路面電車の安全確保及び利便向上に関する 行政評価・監視結果 《行政評価・監視結果に基づいて改善通知》

この行政評価・監視は、平成18年6月～9月にかけて、広島市と岡山市で運行されている路面電車について、利用者の安全確保及び利便向上を図る観点から、[運行状況や軌道敷、電停の維持管理状況を实地に調査](#)したものです。

この調査結果に基づき、平成18年9月29日、路面電車の運行事業者を指導監督する[中国運輸局](#)に対して改善意見を通知しました。

〔広島電鉄・観音町〕

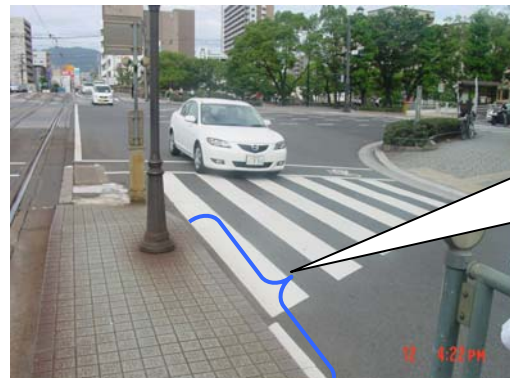
ホームの幅が67～86cmと狭い。
車道側の安全柵も未設置。

- ① ホームの幅が狭い電停については、道路管理者を交え、道路構造等から改善が可能かどうかの技術的検討を行い、改善可能なものについては、利用者や通過車両が多い箇所から計画的に改善するよう指導すること。
また、技術的に改善が困難なものについては、乗降場部分の着色や注意喚起の看板の設置等の当面可能な対策を実施するよう指導すること。
- ② 車道側部分の安全柵が無い、一部欠けている、高さが基準以下等のものについては、道路管理者と協同して、利用者や通過車両が多い箇所から計画的に整備するよう指導すること。
- ③ 放送設備がある電停は、音声による警告を行うこと、また、放送設備の無い電停は、整備を行うことについて検討するよう指導すること。

〔広島電鉄・本川町〕

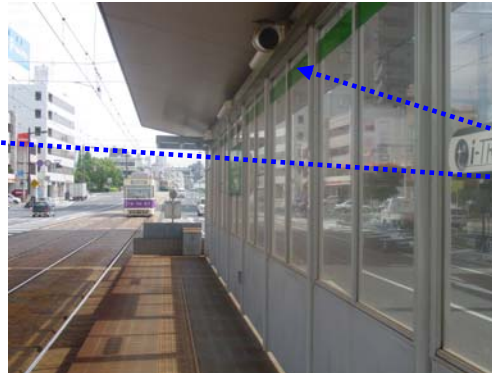
傾斜路に安全柵が無い。

〔広島電鉄・観音町〕

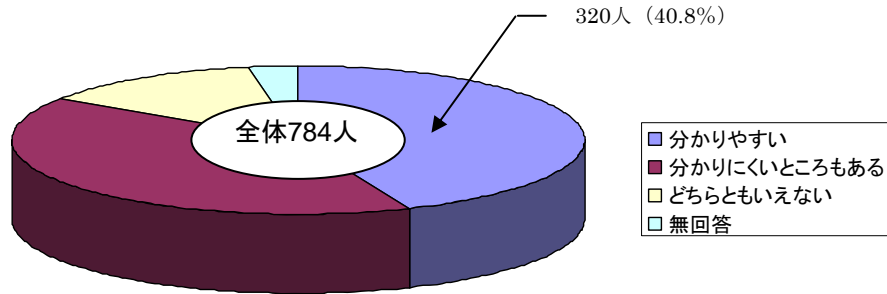
案内板は、時刻表のみで、乗換手続は記載されていない。

- ① 電停における時刻表、運行系統図及び小児運賃について、適切な掲示を行うよう指導すること。
- ② 利用者サービス向上の観点から、乗換手続について適切な掲示を行うよう指導すること。
